Codice procedura: 4646

Oggetto: Impianto per la produzione di energia elettrica da fonte eolica “Castronovo – Prizzi”, della potenza complessiva di 29,9 MW, da realizzarsi nei comuni di Castronovo di Sicilia e Prizzi in provincia di Palermo. Autorizzato con **D.A. n. 269/GAB del 27/07/2023**, con **giudizio positivo di compatibilità ambientale (V.I.A.), D.D.G. n. 624 del 20/03/2024** con il quale il Dipartimento Regionale dell’Energia ha autorizzato, ai sensi dell’art. 12, comma 3, del D.lgs. n. 387/2003, Parere della Commissione Tecnica Specialistica **n. 285 del 27 maggio 2025**, per la procedura di Verifica di Ottemperanza ex art. 28 del D.Lgs. 152/2006e ss.mm.ii. e **D.D.G n. 1080 del 01/08/2025**, con il quale si attesta ai sensi dell’art.28 del D.Lgs. n.152/06 e ss.mm.ii., l’ottemperanza delle condizioni ambientali contenute nel provvedimento D.A. n. 269/GAB del 27/07/2023 e con DDG n.624 del 20/03/2023, l’autorizzazione unica per la costruzione e l’esercizio dell’impianto FER e delle infrastrutture e opere ad esso connesse, comprensive dell’impianto di connessione.

Procedimento: Istanza di Valutazione Preliminare, ai sensi dell’art. 6 comma 9 del D. Lgs. n. 152/2006 e ss.m

Figura 1 – Tav. V-35 Rev.02 Planimetria raccordi 150 kV

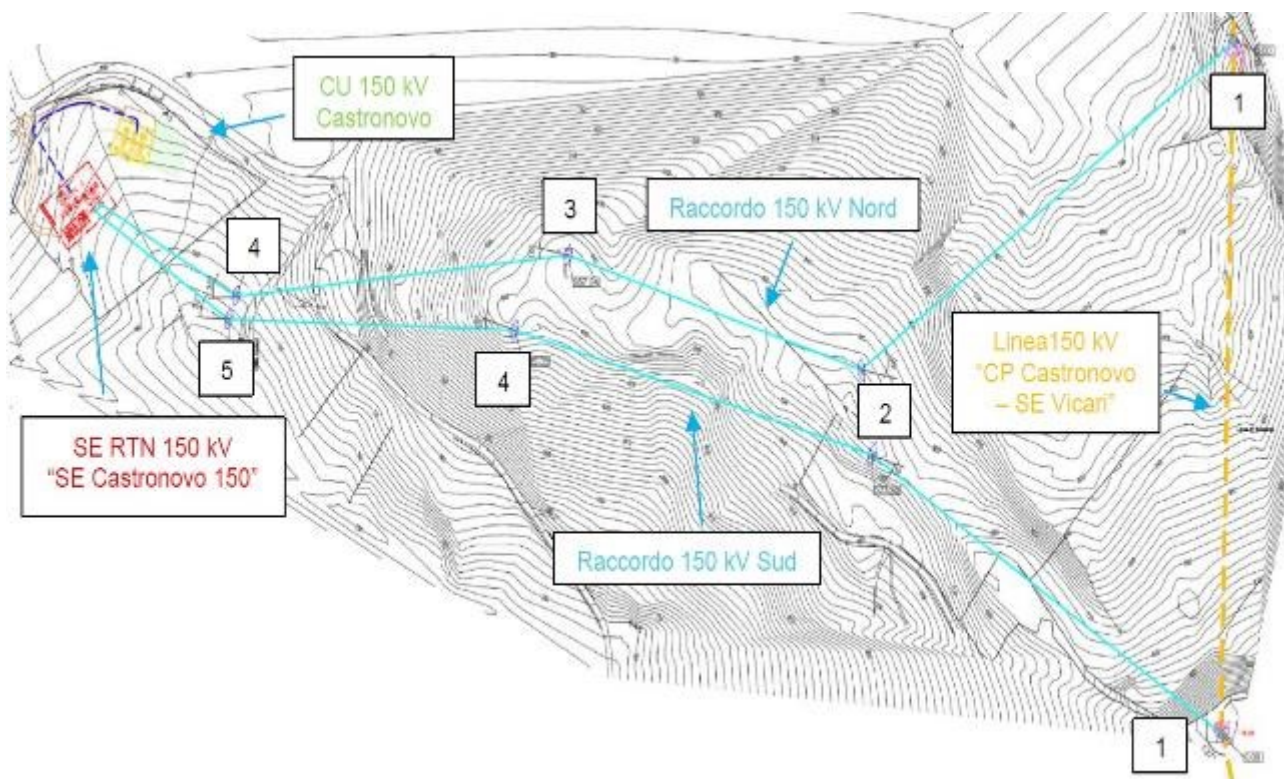
CONSIDERATO che nella Relazione Tecnica si allega la seguente immagine raffigurante la parte relativa alle opere di connessione del progetto autorizzato.

VALUTATO che il suddetto refuso non incide sulla comprensione dell'intervento né sulla corretta valutazione tecnica dello stesso, e può pertanto essere considerato irrilevante ai fini istruttori.

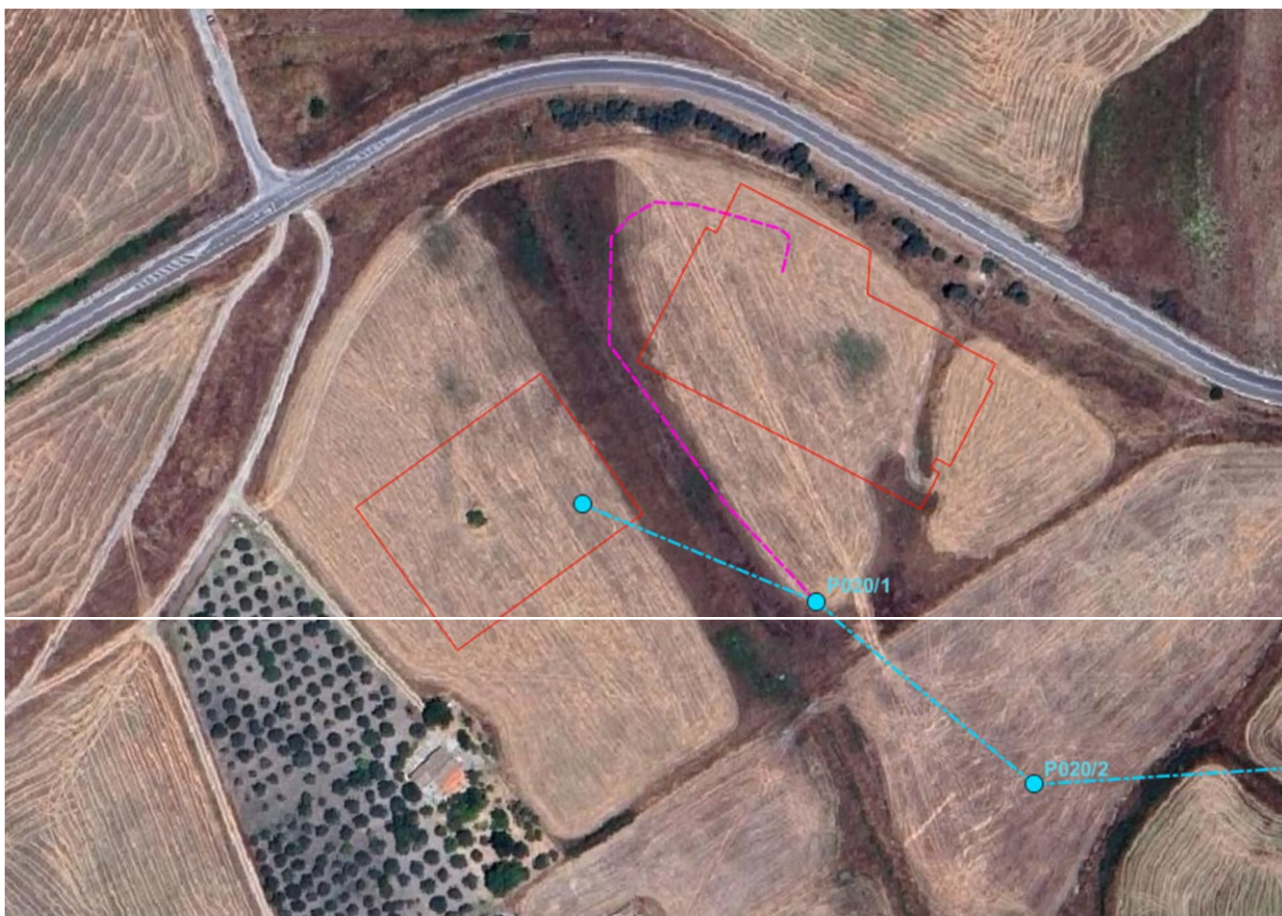
CONSIDERATO che nella relazione tecnica si riporta la descrizione variante proposta nell'ambito della realizzazione dell'impianto eolico denominato "Castronovo – Prizzi", per la quale si evidenzia:

- La variante al progetto autorizzato propone una connessione provvisoria della sottostazione utente MT/AT "CU 150 kV Castronovo" alla Rete di Trasmissione Nazionale, nelle more della costruzione della nuova SE 150 kV Castronovo 150 da parte di Terna.

- Per realizzare la connessione provvisoria è condizione essenziale che si proceda alla realizzazione di uno dei raccordi 150 kV alla linea esistente, che verrà ad essa connesso in modalità T rigido, creando quindi un elettrodotto a tre estremi CP Castronovo – CU Castronovo – SE Vicari.

- A differenza del tracciato autorizzato, il nuovo sostegno P020/I crea ora un minimo di angolo nella tratta finale del raccordo. Questa lieve modifica è necessaria per sfruttare al meglio l'altimetria e la morfologia del terreno al fine di agevolare la transizione aereo-cavo.
